**RESOLUCIÓN No. DEIA-IA- 028-2021**  
De 15 de Abril de 2021.

Que resuelve la solicitud de evaluación del Estudio de Impacto Ambiental, Categoría II, correspondiente al proyecto denominado **JARDINES DE SAN PEDRO**, promovido por **JARDINES DE SAN PEDRO, S.A.**

ASUNTO: Remisión de respuestas a primera aclaratoria EsIA Categoría II.

**RESPUESTA A PRIMERA INFORMACIÓN ACLARATORIA**  
**NOTA DEIA-DEEIA-AC-0014-0902-2021**

**I. Zona de protección del cauce**

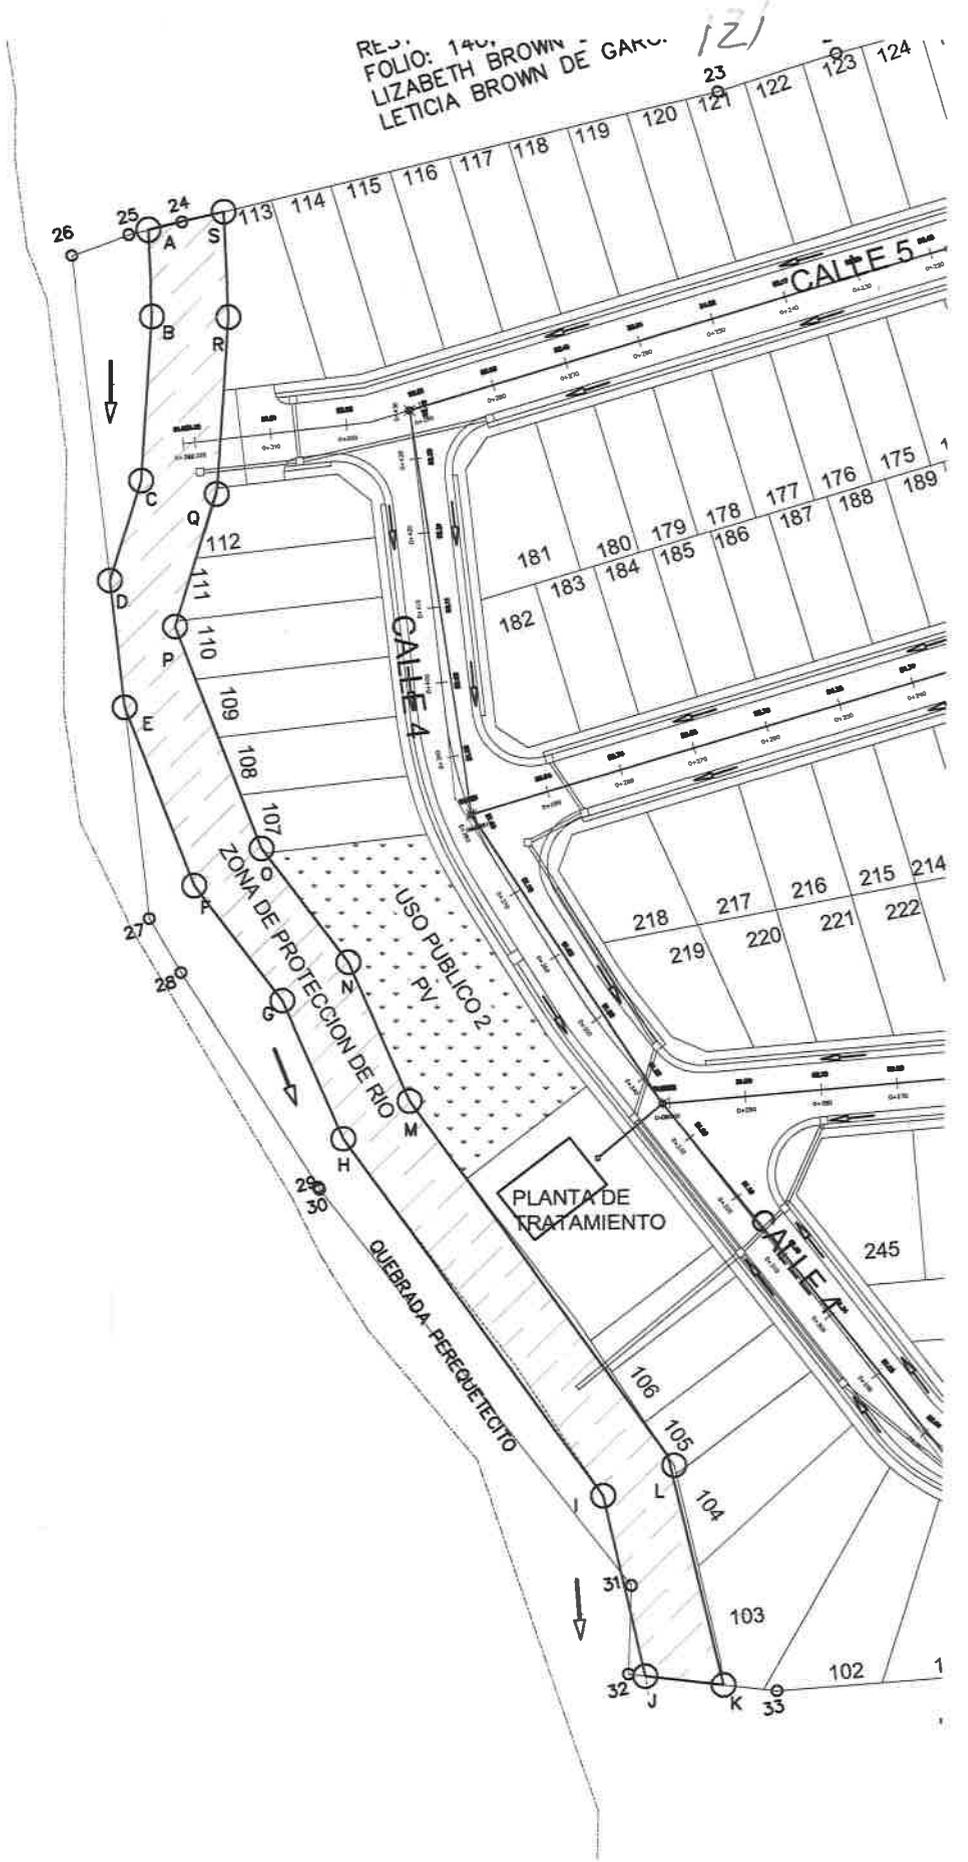
- **Al subpunto (e)**, la cual hacía referencia a presentar coordenadas donde se establezca el área de protección del Río Perequetecito; como respuesta el promotor indica: *“Se adjunta hoja de planta con coordenadas del área de protección del cauce. Se presenta cuadro de coordenadas de la zona de protección del cauce.”* (ver foja 152 y 153 del expediente administrativo) Que las coordenadas fueron remitidas a DIAM y verificadas mediante **MEMORANDO DIAM -0229-2021** donde informa que: *“con la información proporcionada, se generaron los siguientes datos puntuales: punto del inicio del alineamiento, punto de descarga y coordenadas de arqueología, se generó también el alineamiento de la quebrada con una longitud de 279.30metros y se generaron los polígonos PTAR con una superficie de 0ha+0541.38m<sup>2</sup>, zona de protección con una superficie de 0ha+2120.86m<sup>2</sup> que se encuentran fuera de los límites del Sistema Nacional de Áreas Protegidas”* (ver foja 125-126 y 163 del expediente administrativo) Por lo antes descrito, se incluirá en el Informe Técnico para la consideración en la Resolución que el promotor deberá cumplir con la Ley 1 de 3 de febrero de 1994 (Ley Forestal).

ZONA DE PROTECCION DE CAUCE		
COORDENADAS DE POLIGONO		
UTM WGS-84		
PUNTO	NORTE	ESTE
A	976738.766	632473.576
B	976727.230	632474.109
C	976705.475	632472.757
D	976692.151	632468.662
E	976675.261	632470.661
F	976651.550	632479.859
G	976636.268	632491.466
H	976617.807	632499.540
I	976570.363	632533.897
J	976546.329	632539.543
K	976545.162	632549.777
L	976574.428	632543.210
M	976622.846	632508.250
N	976641.368	632500.151
O	976656.484	632488.669
P	976686.012	632477.237
Q	976703.671	632482.665
R	976727.151	632484.124
S	976741.139	632483.477

**J. Mapa de cobertura vegetal escala 1: 20,000**

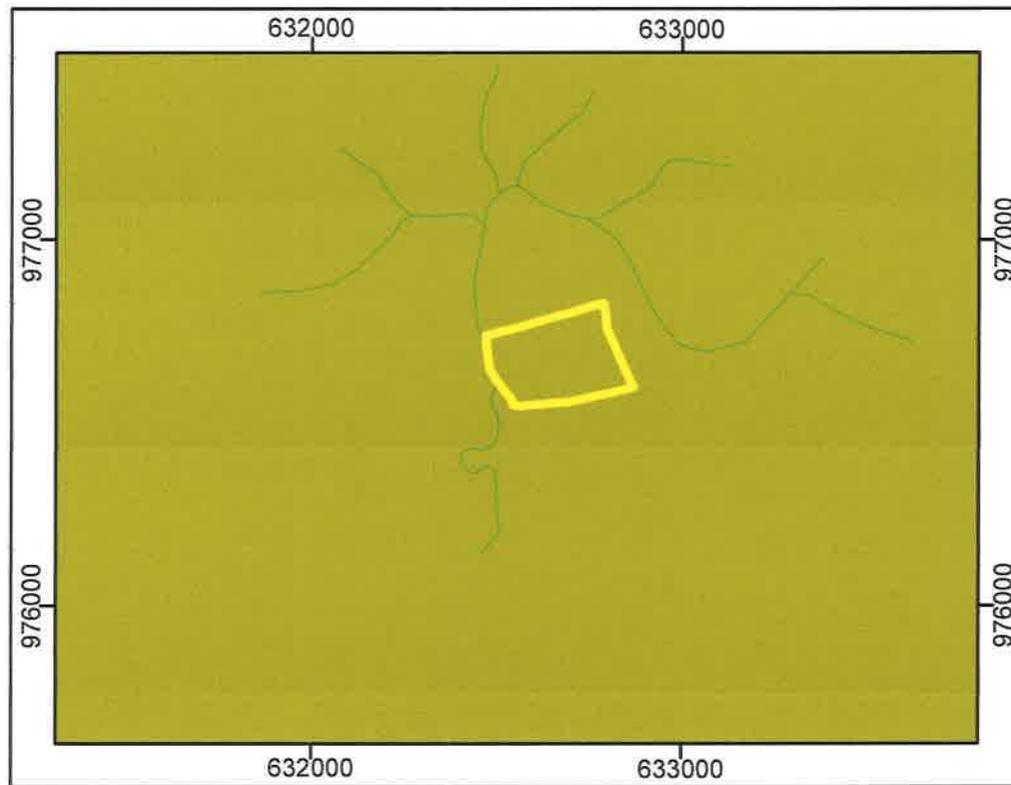
- **Al subpunto (b)**, la cual hacía referencia a presentar porcentaje de los tipos de vegetación reportadas dentro del polígono; como respuesta el promotor indica: *“En el mapa de*
